INFORME TÉCNICO No. 01/IT/2023/DSP/DAP

**PROYECTO "CONSTRUCCIÓN DE EDIFICIO DE OFICINAS DEL CENTRO
NACIONAL DE ESTUDIOS ATMOSFÉRICOS, OCEANOGRÁFICOS Y SÍSMICOS
(CENAOS), EN LOS PREDIOS DE COPECO CENTRAL"**

Comisión Permanente de Contingencias (COPECO)

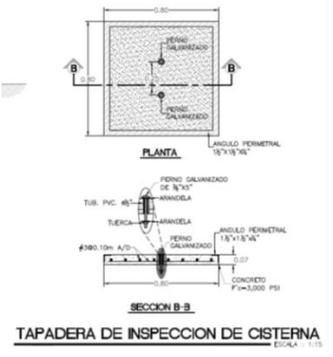
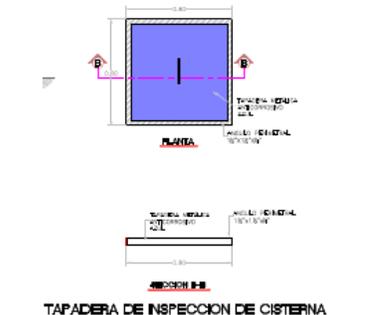
No.	Actividad	Solicitado en Planos y Presupuesto de la Obra	Encontrado en Visita Técnica TSC
	aluminio tipo pesado de e=1.8mm ancho de perfil 10 cms (4") color aluminio natural.		
8	V-10 ventana de celosía (1.60mts x 2.10mts), 2 cuerpos de vidrio claro 6mm y perifería de aluminio tipo pesado de e=1.8mm ancho de perfil 10 cms (4") color aluminio natural. Contradicción de medida entre planos y descripción de actividad.	(1.60mts x 2.10mts) 	(1.60mts x 1.60mts) 
9	V-16 ventana corrediza (2.00mts x 1.00mts), 2 secciones, vidrio claro 6mm y contramarco de aluminio tipo pesado de e=1.8mm. Ancho de perfil 10 cms. (4") color aluminio natural.	(2.00mts x 1.00mts) 	(1.90mts x 1.00mts) 
10	Vf-2 compuesta por 3 ventanas vidrio claro 6mm y contramarco de aluminio tipo pesado de e=1.8mm. ancho de perfil 10 cms. (4") color aluminio natural. 1.) vidrio fijo, 1 cuerpo (1.00mts x 0.90mts) + ventana corrediza (1.00mts x 0.90mts), 2 secciones + vidrio fijo, 1 cuerpo (1.00mts x 0.90mts). 2.) Ventana corrediza (1.00mts x 0.90mts), 2 secciones + vidrio fijo, 1 cuerpo (1.00mts x 0.90mts), la mitad con película adhesiva sandblast en su interior + ventana de 3 cuerpos (1.00mts x 0.90mts) con 1 cuerpo	Con película adhesiva sandblast en su interior.	No tiene película adhesiva sandblast en su interior.

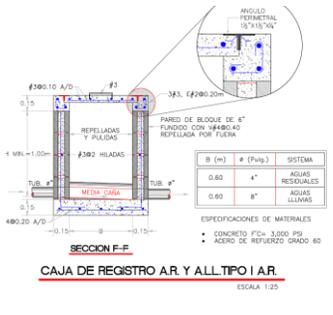
13	Vf-5 compuesta por 3 ventanas vidrio claro 6mm y contramarco de aluminio tipo pesado de e=1.8mm. ancho de perfil 10 cms. (4") color aluminio natural. 1.) Vidrio fijo, 1 cuerpo (1.00mts x 0.90mts) + ventana corrediza (1.00mts x 0.90mt), 2 secciones + vidrio fijo, 1 cuerpo	Altura de ventana 0.90.	En campo se encontró altura de 0.80.

A8.26 Canal metálico aluzinc prepintada calibre 24 b=0.20m (incluye soporte metálicos)

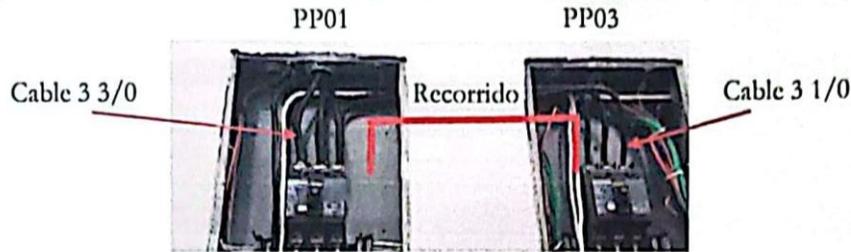
En los cálculos iniciales no se había considerado el canal por cuarto de bomba de la cisterna, se agregó y ya no existe diferencia.

No hay diferencia de Obra.
